改善箇所説明図

後退灯

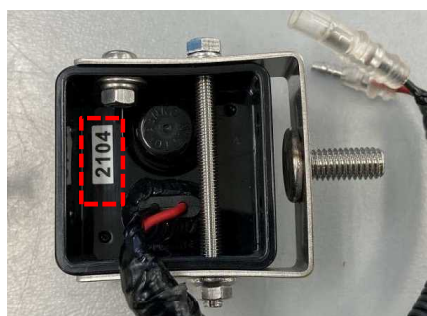
塵芥車等において、装着した後退灯(LED式)の耐久性が不適切なため、使用過程において、后退灯内部の配線が断線することがある。そのため、后退灯が早期に不灯になり、車両後退時の安全が確保できないおそれがある。

全車両、后退灯を対策品に交換する。
